COMUNE DI BEURA CARDEZZA

VARIANTE STRUTTURALE AL PIANO REGOLATORE GENERALE COMUNALE **Progetto Definitivo**

Elab. Geo-1 bis	ANALISI DELLE MODIFICHE APPORTATE ALLO STUDIO GEOLOGICO, DI SUPPORTO AL P.R.G. VIGENTE	Elab. Geo-1 bis
----------------------------	---	----------------------------

Aggiornamento a seguito delle Prescrizioni contenute nel Parere del Settore Prevenzione Territoriale del Rischio Geologico - Area di Torino, Cuneo, Novara e Verbania, con Nota del 16/05/2013, prot. n. 36495/DB14.20

CONFRONTO CLASSIFICAZIONE DEL TERRITORIO - TAV. 9c,
 nell'ambito delle Fasce di Rispetto dei corsi d'acqua
 - Esempio di situazione esplicativa, in Scala 1: 2.000 -

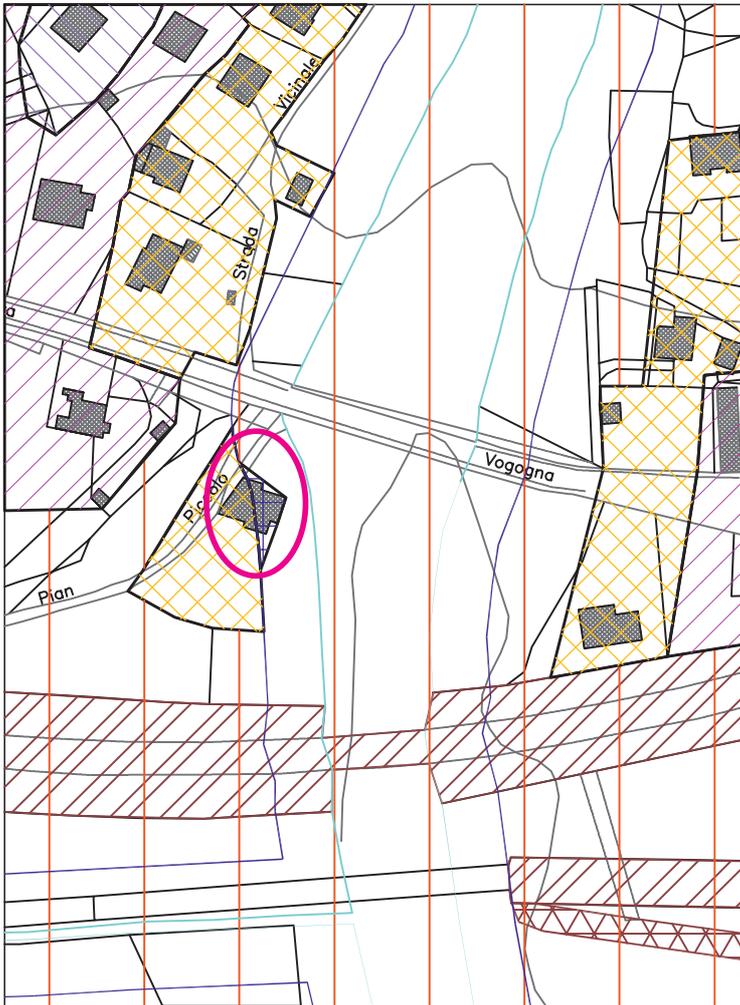
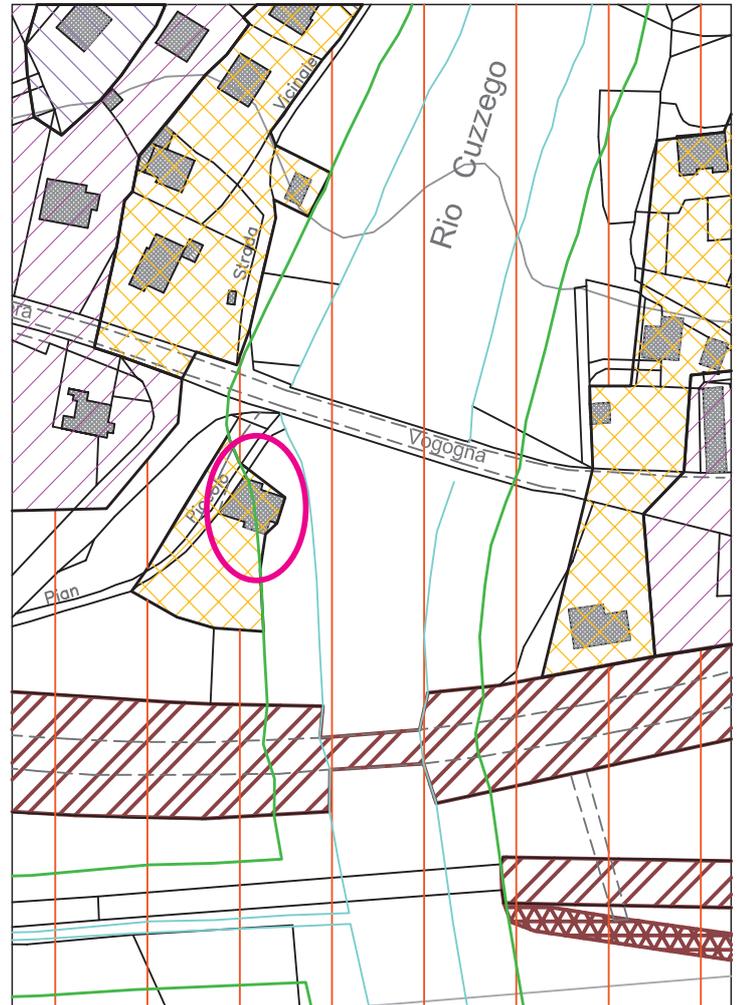
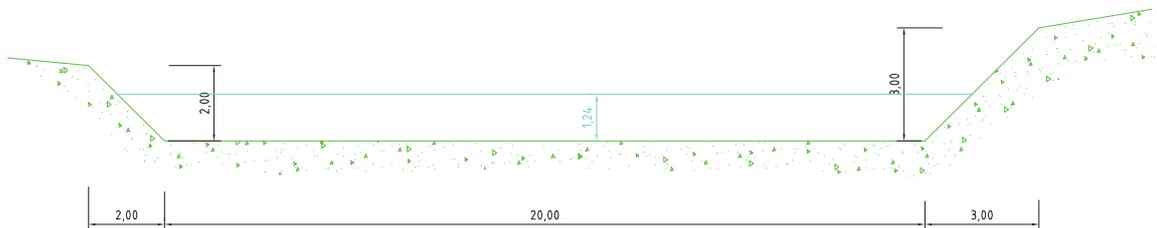
Desta idrografica Rio di Cuzzego: trasformazione dalla Classe IIIb4 alla Classe IIIb3, in analogia con le aree adiacenti, già ascritte alla Classe IIIb3, giustificata da motivi geomorfologici (sponda naturalmente sopraelevata rispetto ai terreni in sinistra) ed idraulici (verifiche positive ai sensi dell'Allegato B alla D.G.R. n. 2-11830 del 28/07/2009, illustrate nell'Elab. Geo 17).

CONFRONTO CLASSIFICAZIONE DEL TERRITORIO (Circ. PGR 7/LAP/96) - Scala 1: 2.000
- Tav. 9A , area Framiva Metalli -

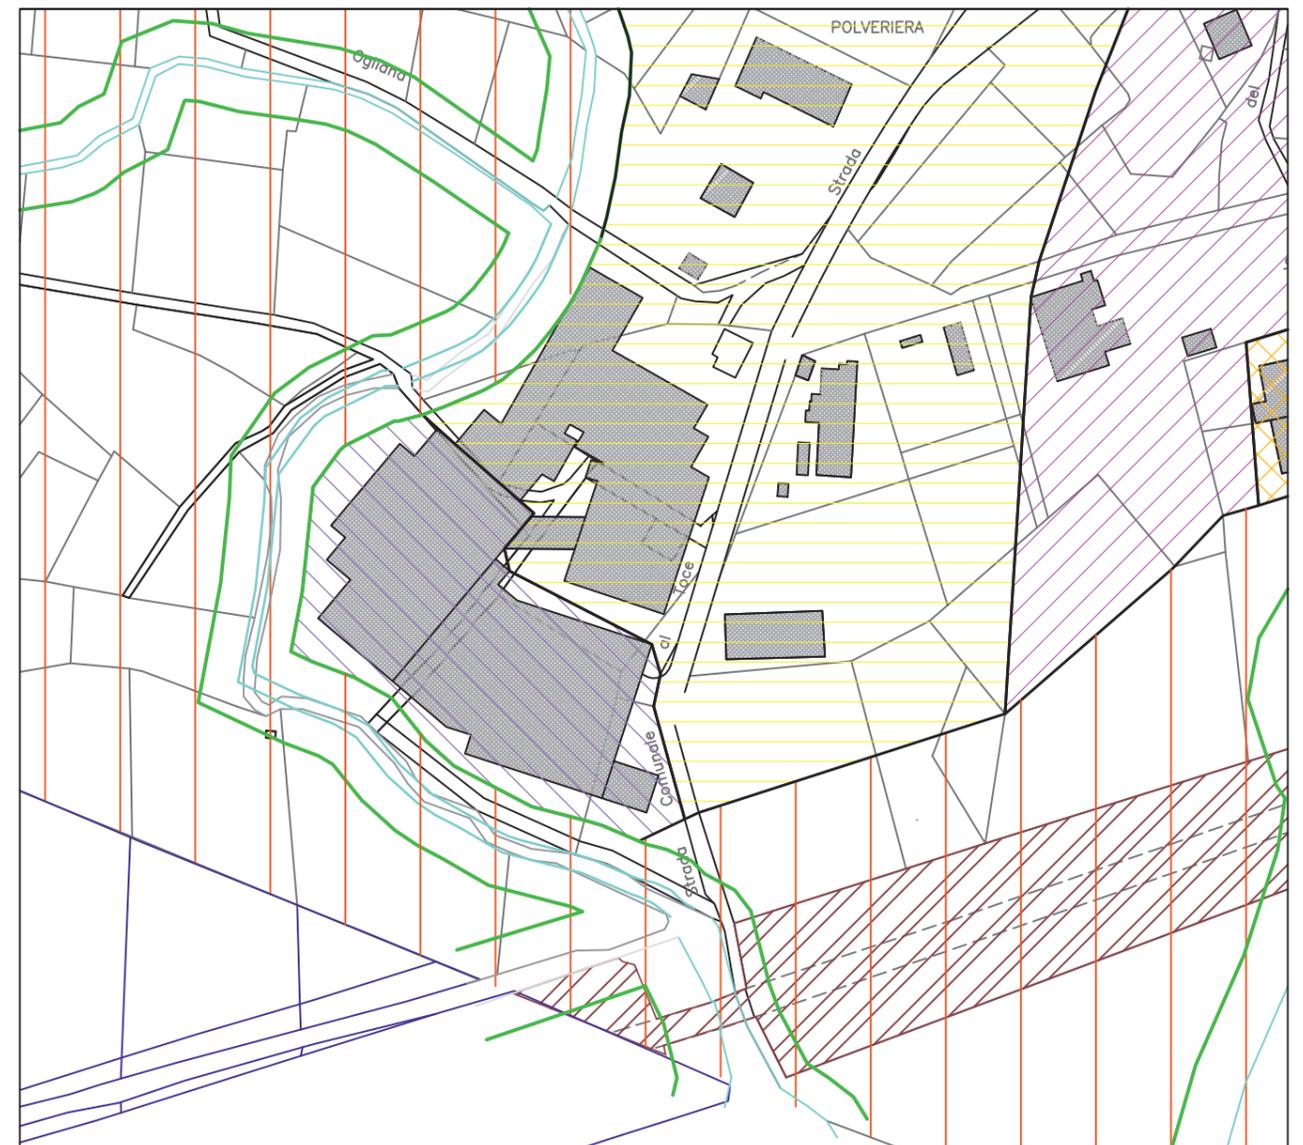
In particolare, la porzione occidentale dell'area edificata, comprendente anche il corpo di fabbrica in ampliamento dell'insediamento artigianale, in fase di costruzione (ultimazione), precedentemente ascritta alla Classe II, è stata ora riclassificata assegnandola alla Classe IIIb2 α , in base alle seguenti considerazioni:

- la pericolosità geomorfologica dell'area, è data dalla possibilità di allagamenti a bassa energia del Rio Molinetto (in concomitanza con esondazioni del F. Toce), a pericolosità medio-moderata Em_A, lungo i terreni latistanti il corso d'acqua

- nel P.R.G. vigente, il limite esterno della Classe II, si attesta lungo la fascia di rispetto in sinistra idrografica del Rio Molinetto; tale limite, in prossimità della Strada Comunale meridionale, non corrisponde ad elementi morfologici, in quanto il piano campagna originario, si trova alla stessa quota su entrambe le sponde;

- gli edifici occidentali della Ditta Framiva, compreso quello nell'area della Variante Parziale V-3 al P.R.G., Art. 17 comma 7, sono stati costruiti non solo con riquotature del p.c. (accorgimento compatibile con la Classe II), ma anche mediante canalizzazione e rettifica del Rio Molinetto, **da assoggettare a periodiche manutenzioni per garantirne l'efficienza; essendo i piani di manutenzione, tipici delle Classi IIIb**, si è deciso di riclassificare l'area in questione, assegnandola alla Classe IIIb2 α ;

CONFRONTO CLASSIFICAZIONE DEL TERRITORIO
(Circ. PGR 7/LAP/96) - Scala 1: 2.500
- Tav. 9A , piazzale Cava Arnatti Inferiore -

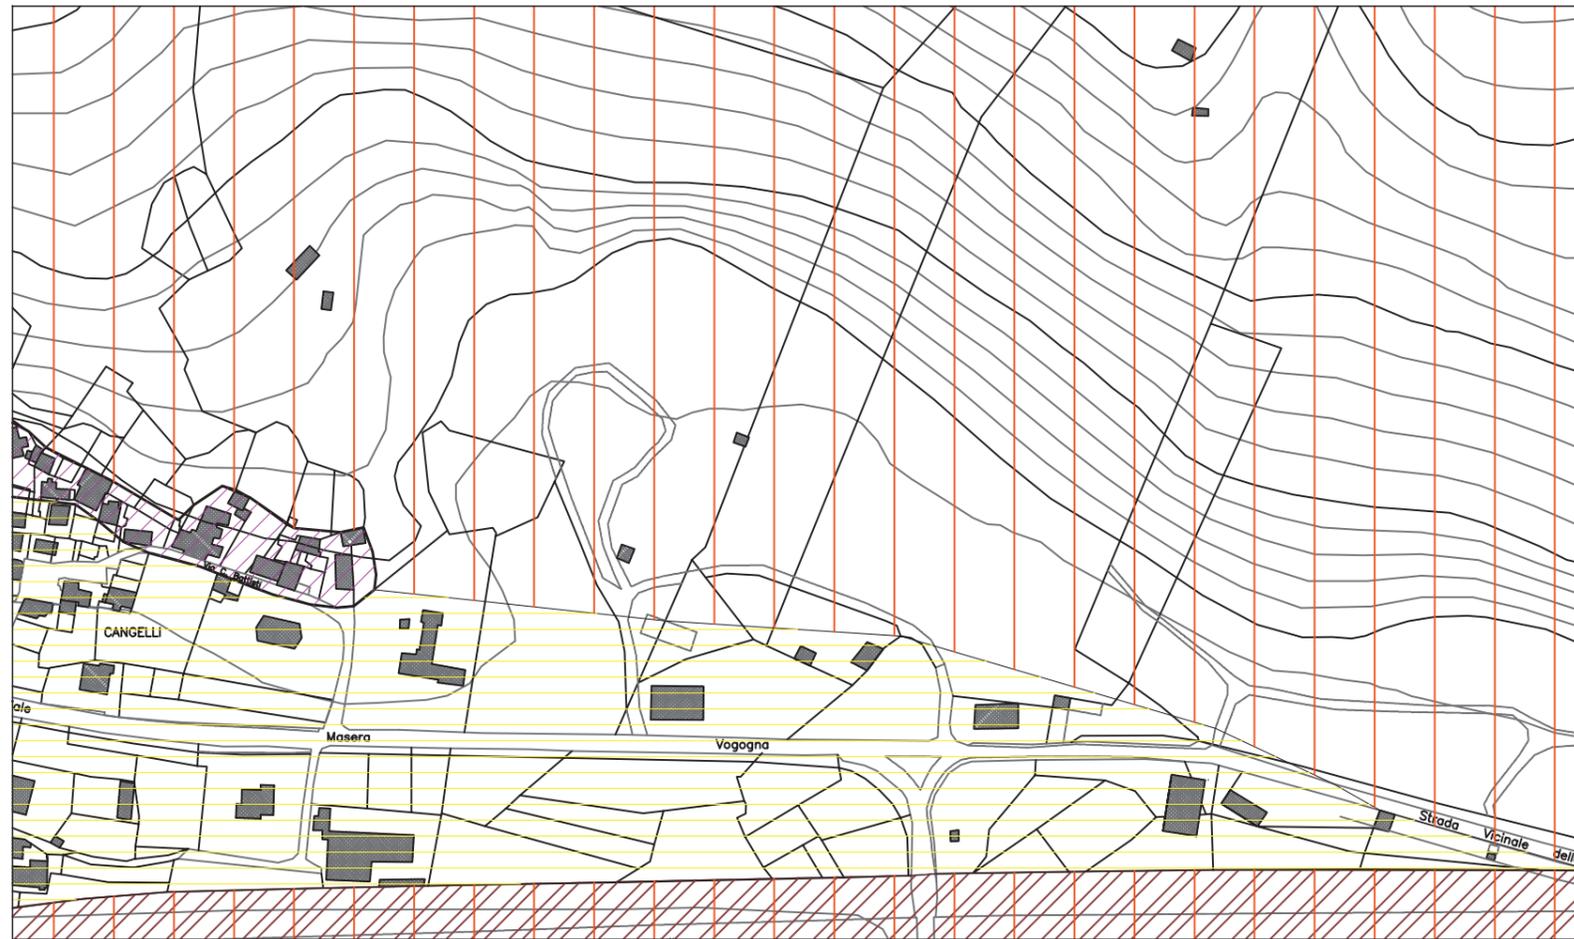
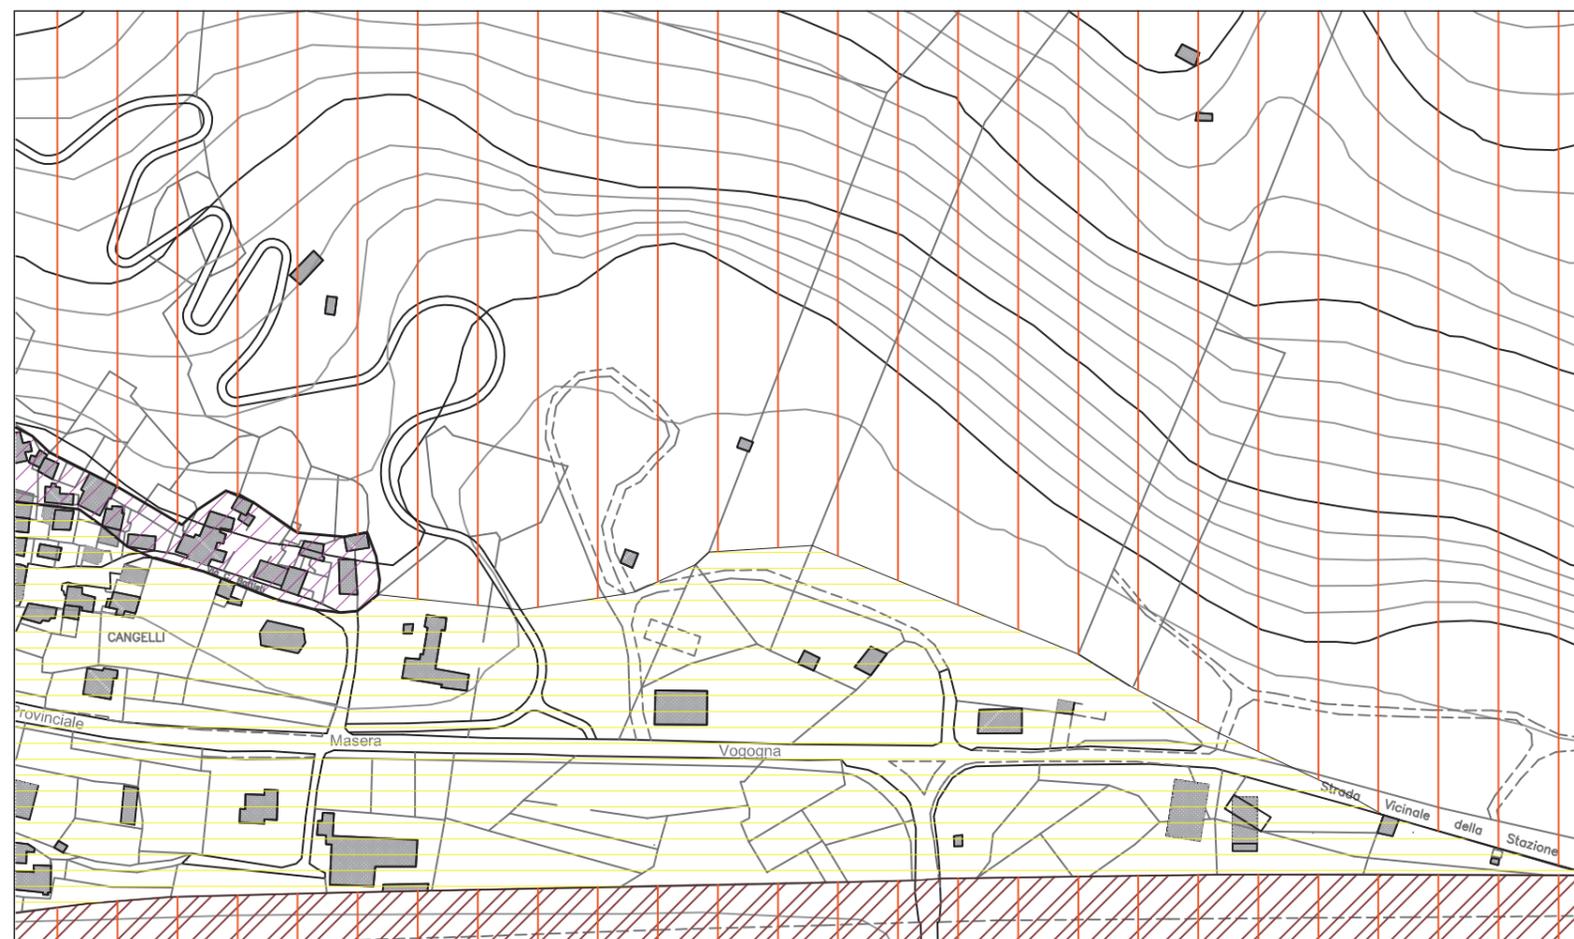
- 8) Tav. 9a: a Sud della loc. Cangelli, è stato ridefinito il limite della Classe II, attestandolo ad una distanza compresa tra circa 40.0 e 55.0 m dalla base della scarpata del fronte della “cava Arnatti inferiore” (attività estrattiva ormai terminata), in base alle seguenti considerazioni, relative alla stabilità dell’ammasso roccioso ed all’eventualità di fenomeni di caduta massi:

- ✓ il pendio montuoso acclive, di raccordo tra la parete inferiore e l'area di coltivazione della Cava Arnatti Superiore, non è interessato dalla presenza di falda di detrito di cava (che è visibile, invece, spostandosi più ad Nord, in corrispondenza di un settore non interessato da modifiche della Classificazione di Sintesi);

Piazzale di cava - elementi dello Studio 2012 (geol. F. Sfratato), con sovrapposto il limite della Classe II proposto con la Variante Strutturale al P.R.G., in Scala 1: 2.500

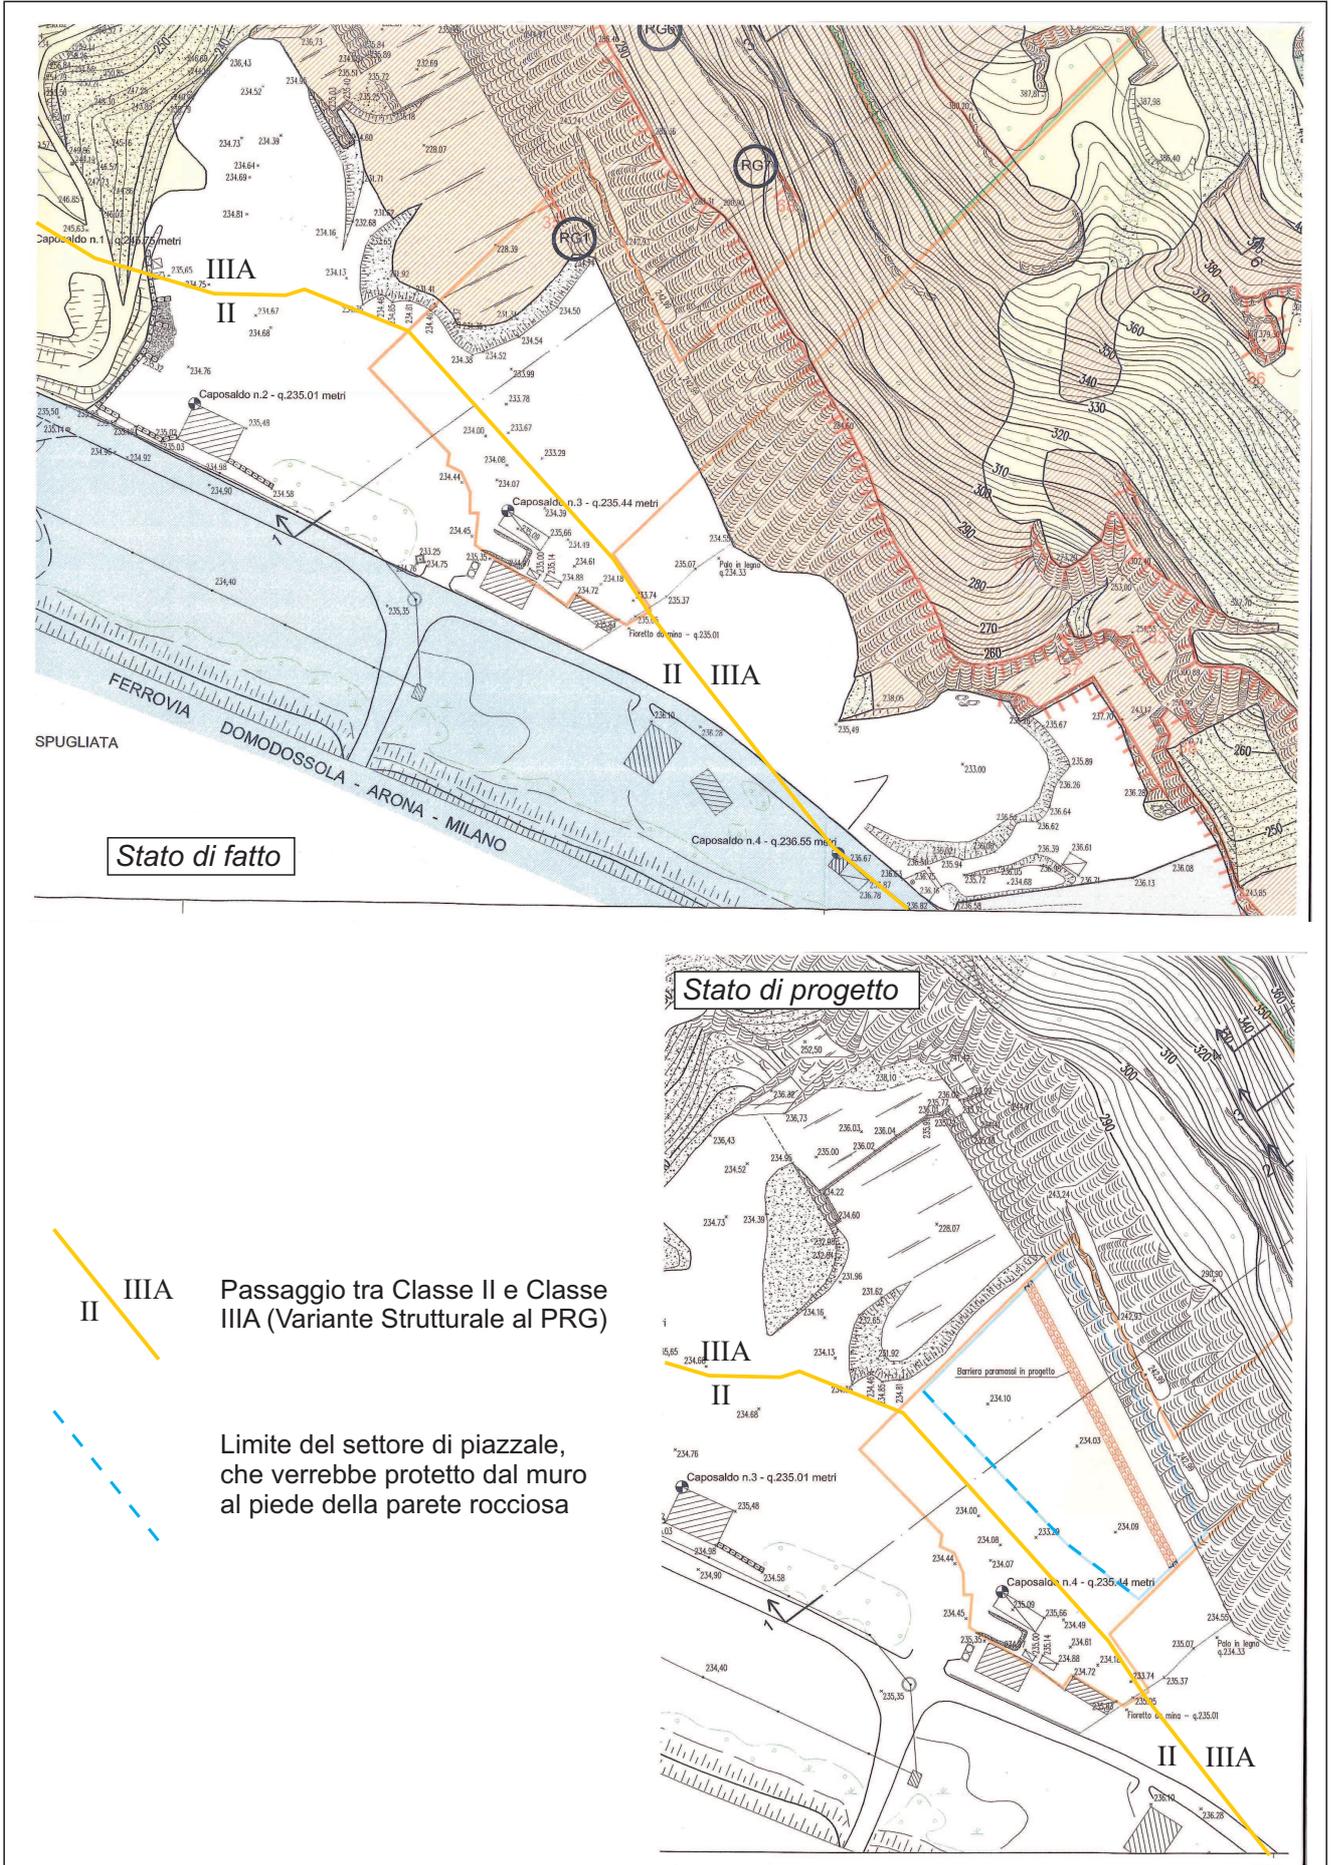
(con il cerchio verde è evidenziato il fabbricato latitante l'ingresso al piazzale di cava, alla cui altezza è stato modificato il limite esterno dell'area ascrivita dalla Variante Strutturale al PRG alla Classe II;
l'area rossa a bassa suscettibilità da frana, è posta a 60.0-70.0 m di distanza dal fabbricato)
